② ホーンスイッチ

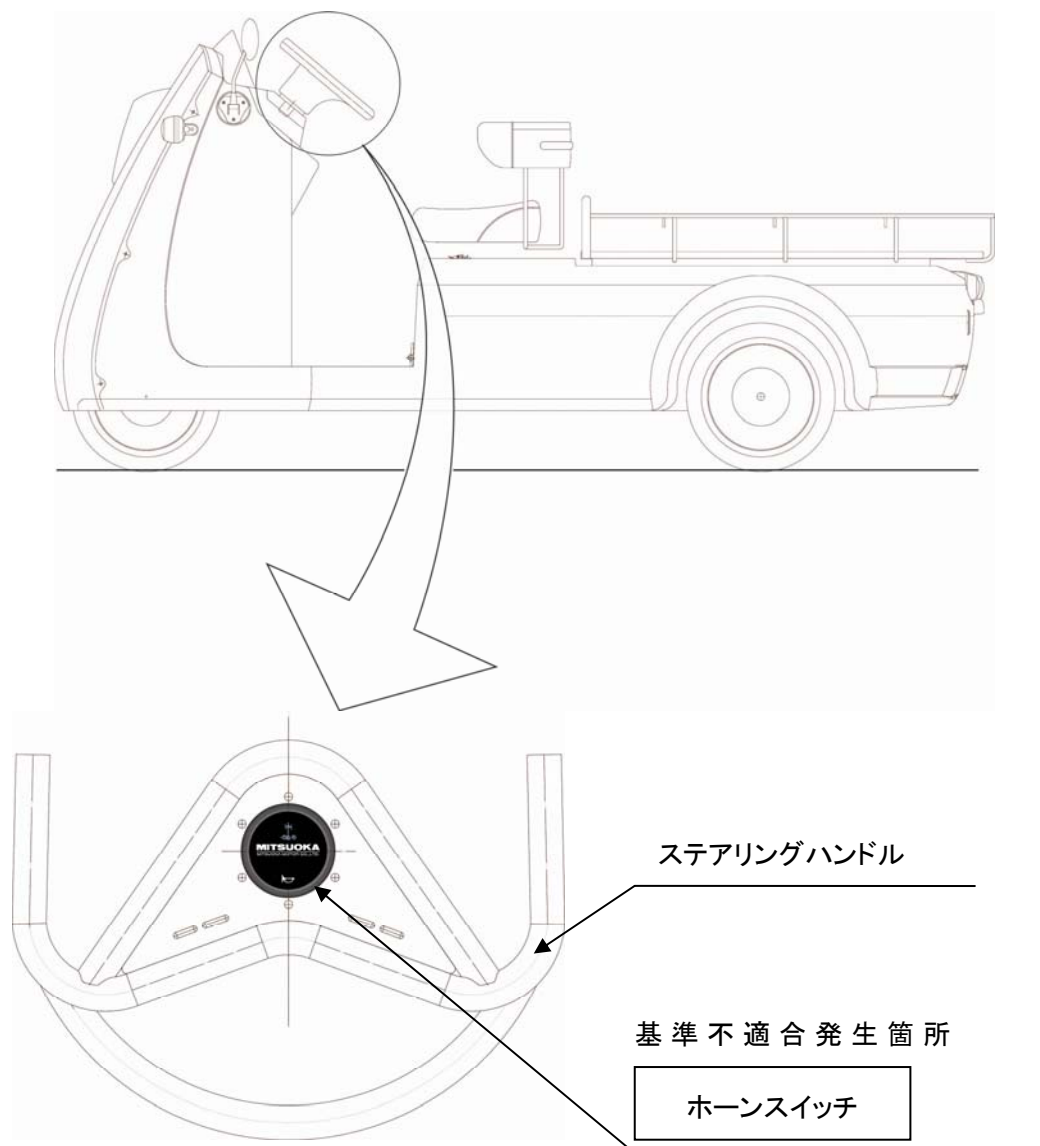
警音器(ホーンスイッチ)の防水性が不適切なため、集中豪雨など多量の雨水を被水した場合、スイッチ内部の電気接点部に水が浸入する可能性がある。そのため、警音器スイッチの操作に関係なく警音器が吹鳴するおそれがある。

改善の内容:全車両、ホーンスイッチを交換する。
